RESOLUCIÓN 1723 DEL 11 DE AGOSTO DE 2025 ARMENIA, QUINDÍO

"POR MEDIO DEL CUAL SE OTORGA UN PERMISO DE VERTIMIENTO DE AGUAS RESIDUALES DOMÉSTICAS PARA UNA (1) VIVIENDA QUE SE PRETENDE CONSTRUIR EN EL PREDIO DENOMINADO 1) LT 1 UBICADO EN LA VEREDA LA SILVIA DEL MUNICIPIO DE LA TEBaida (Q), PARA SEIS (06) CONTRIBUYENTES PERMANENTES Y SE ADOPTAN OTRAS DISPOSICIONES"

CONCEPTO TÉCNICO PARA TRAMITE DE PERMISO DE VERTIMIENTO CTPV-150-2025

Imagen 1. Localización del vertimiento
Fuente: Google Earth Pro

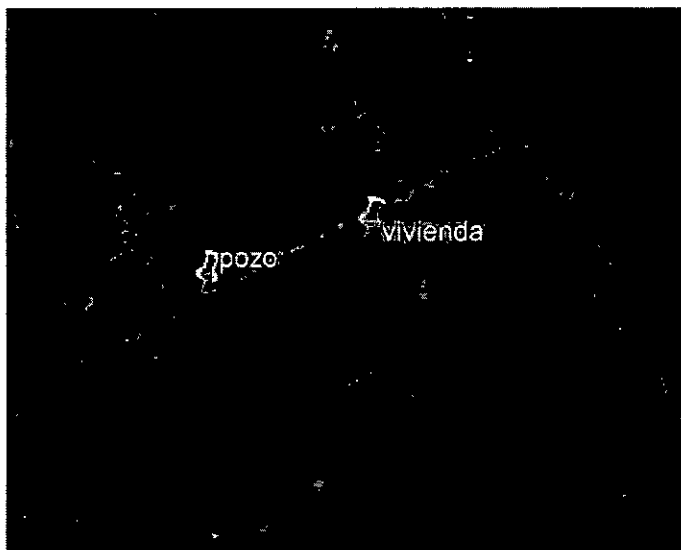
Según lo observado en Google Earth Pro, se evidencia que el punto de descarga se encuentra por fuera de polígonos de Suelos de Protección Rural y de Áreas y Ecosistemas Estratégicos. Además, se evidencia que el punto de descarga, se encuentra sobre suelo con capacidad de uso agrológico 2P-1 y 4C-1 (ver Imagen 2).

Imagen 3. Drenajes existentes en el predio
Fuente: Google Earth Pro

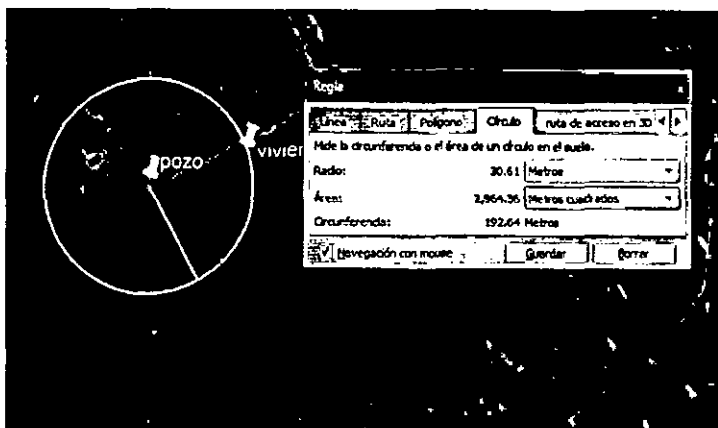
Según lo evidenciado en Google Earth, no se observaron nacimientos ni drenajes superficiales en el área de influencia directa de la disposición final. Por lo tanto, cumple con las disposiciones establecidas en el "ARTÍCULO 2.2.1.1.18.2. Protección y conservación de los bosques" del Decreto 1076 de 2015 del Sector Ambiente y Desarrollo Sostenible.
